Gemeinde Veitsbronn

16. Änderung des Flächennutzungs- und Landschaftsplanes (FNP/LP) in mehreren Themenbereichen und mehreren Teilflächen

Begründung, Stand Entwurf 26.01.2023

Abb. 3: Planauszug Umgriff kath. Kirche mit Darstellung des geplanten F+R, öff. Grünfläche sowie des Parkplatzes und der öffentlichen Straßenverkehrsfläche, deutliche Vergrößerung, unmaßstäblich

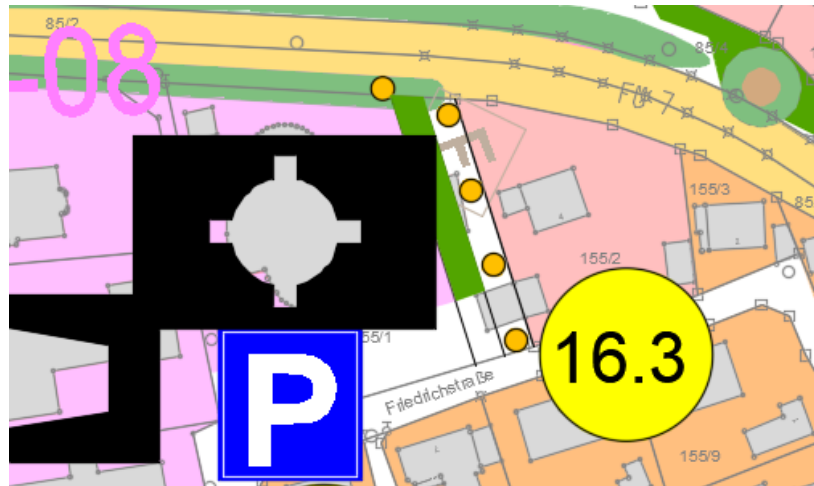
Zwischen katholischer Kirche und Friedrichstraße wird eine öffentliche Zufahrt zum ehemaligen Pfarrzentrum geschaffen und es werden öffentliche Parkplätze angelegt. Die Fläche wird als öffentliche Verkehrsfläche (weiße Farbe) mit dem Zusatzsymbol „P“ für öffentlichen Parkplatz dargestellt.

Östlich der Kirche hat die Gemeinde einen Grundstücksstreifen erworben. Der geplante Fuß- und Radweg F+R wird mit seinem ungefähren Verlauf symbolisch eingetragen. Daneben entsteht eine öffentliche Grünfläche, die als hellgrüne Fläche im Plan dargestellt wird.

Abb. 4: Bereich Änderung 16.4 mit möglicher Radwegführung, unmaßstäblich

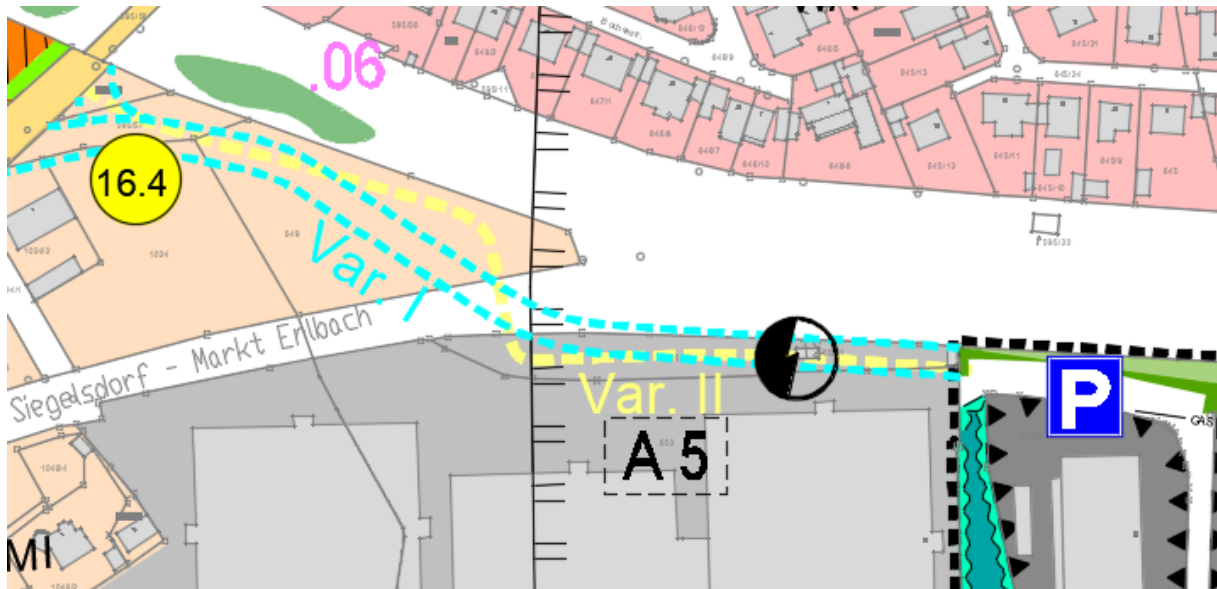
Der frühere Verlauf der Umgehungsstraße ist mit hellblauen gestrichelten Linien markiert. Sie entfallen nach dem Verfahren.

Südlich der Bahnlinie soll eventuell ein Radweg mit Anschluss an den Bahnhof in Siegelsdorf geplant werden. Er könnte auf der früheren Trasse der Umgehungsstraße (Var. 1) aber auch etwas enger an der Bahnlinie geführt werden (gelbe gestrichelte Linie, Var. 2). Beide Varianten sind im Plan enthalten. Der Radweg würde von der Kreisstraße FÜ 17 unter der Bahnlinie Siegelsdorf – Markt Erlbach geführt werden, bis er auf die Straße am Reitweg trifft. Von dort kann der Bahnhof über die bestehende Straße erreicht werden.

Abb. 6 rechts Darstellung geplante Änderung 16.5. (die weiteren Änderungsflächen 16.8 und 16.9. werden an anderer Stelle behandelt), unmaßstäblich

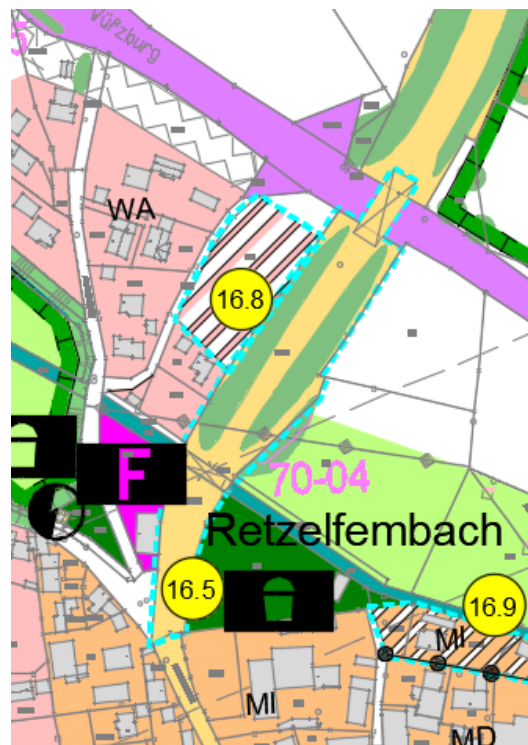
Da die Verbindung von Retzelfembach nach Norden zur Kreisstraße FÜ7 doch eine höhere Bedeutung hat, werden die örtlich bedeutsameren Straße mit gelber Farbe dargestellt. Vorher unterbrach die Bahnlinie die Straßenführung. Nun verläuft die Brücke über die Bahnlinie. Zudem war vorher der Fembach durchlaufend als blaue Fläche über der Straße gelegen. Nun führt die Straße über den Fembach, was den realen Verhältnissen entspricht.

Abb. 8 rechts Darstellung geplante Änderung 16.8. in landwirtschaftliche Fläche, unmaßstäblich

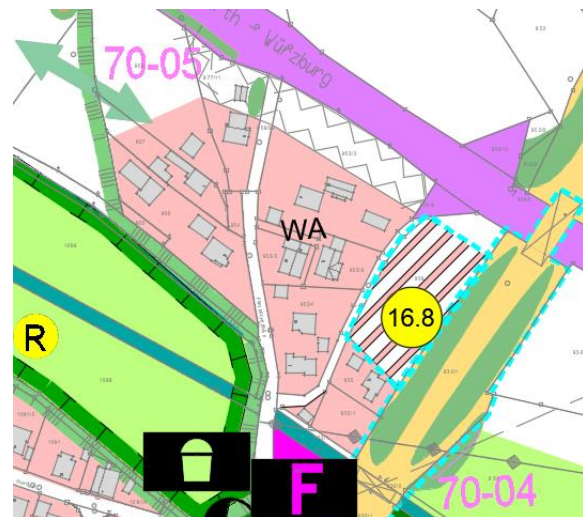
Die Fläche wird gemäß der tatsächlichen Nutzung als landwirtschaftliche Fläche (weiß) dargestellt. Rücknahme allgemeines Wohngebiet (WA) ca. 2.600 m².
Darstellung landwirtschaftliche Fläche neu: ca. 2.600 m².

Abb. 9: Festgesetzte Ökoausgleichsflächen als gestrichelte Linien (dunkelgrün) im Plan verzeichnet, unmaßstäblich

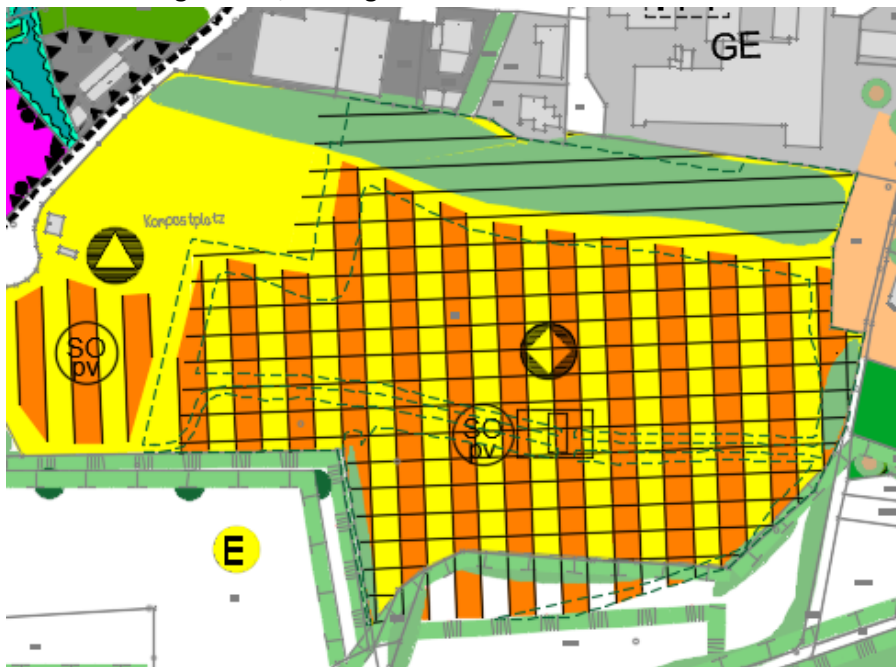
b) Die bisher in Bebauungsplänen festgesetzten Ökoausgleichsflächen wurden mit entsprechender Kennzeichnung im FNP/LP dargestellt.
